From 5.1, 2, e <5.1, 2, e@amsterdam.nl>
Subject RE: versie dd 18 04 2025 aangepaste tekening tbv behandeling concept aanvraag Kerkstraat 168
To 5.1, 2, e <5.1, 2, e@amsterdam.nl>
Date May 26, 2025 at 12:38:54 PM CEST

Ik heb hier het advies voor Kerkstraat 168.

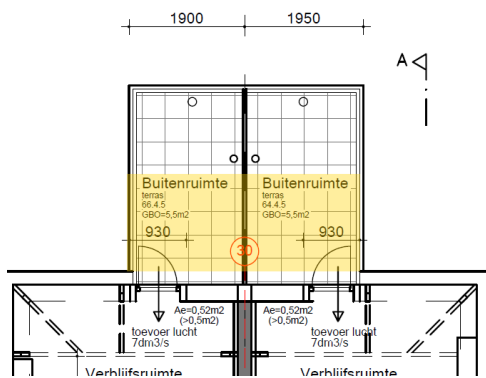
4.1, 4 deze moet aangepast worden. Wij hebben, met dank aan de goede foto's, geconcludeerd dat de dakterrassen toch echt terug moeten liggen vanaf de dakrand. Namelijk maximaal net zo diep dan de balkons mogen zijn, 1,50m. Ik zal in PB een 'niet akkoord, tenzij' maken. Als zij het zoals gevraagd aanpassen kan het binneplans zonder grote onderbouwing vergund worden.
